Rapport de l'Inspection des installations classées

Visite d'inspection du 23/12/2025

SERMIX (Ex:EVIALIS France)

Références : 2025-770_INSP_SERMIX (ex-EVIALIS) – Longué-Jumelles_RAP
Code AIOT : 0006302306

Détail des conduites à intercepter et nouvelle canalisation envisagée

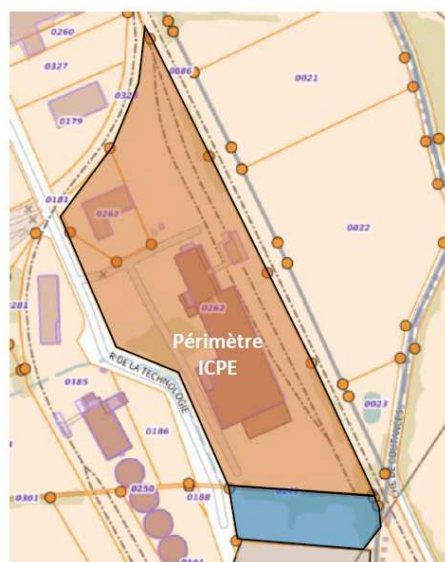
La connexion entre les réseaux 1 et 2 nécessite la pose d'une canalisation de 55 ml, jusqu'au nouveau regard de sectionnement amont à créer.

La connexion entre les réseaux 2 à 5 nécessite la pose d'une canalisation de 210 ml depuis le sud du bâtiment administratif jusqu'à l'emplacement du nouveau bassin de rétention.

Cette unique canalisation va intercepter les réseaux EP du site ainsi que les eaux de ruissellement du parking et le traverser du nord au sud.

Un regard de sectionnement équipé d'une vanne murale est implanté en aval du bassin.

Mesures compensatoires temporaires

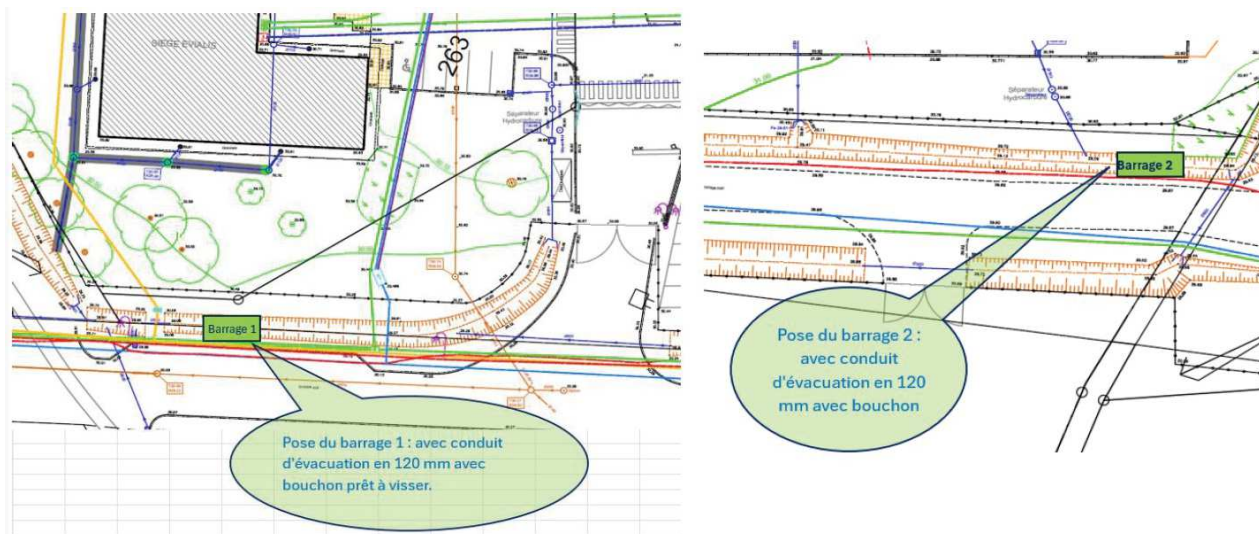
L'exploitant propose la création de deux barrages dans les fossés communaux, avec l'accord de la commune, pour isoler facilement le site en cas d'incendie (Voir plan ci-dessous).

L'exploitant a aussi envisagé l'implantation d'un mur coupe-feu afin de réduire les moyens de lutte contre l'incendie et les volumes de confinement nécessaires.

L'option mur coupe-feu a été écartée.

Il envisage un bassin de 1550 m³.

- respecter le planning présenté lors de l'inspection, soit notamment :
 - . la finalisation des études et le dépôt d'un permis de construire au plus tard en juillet 2026,
 - . la réalisation des travaux à compter de juillet 2027 et une finalisation des travaux avant fin 2027.
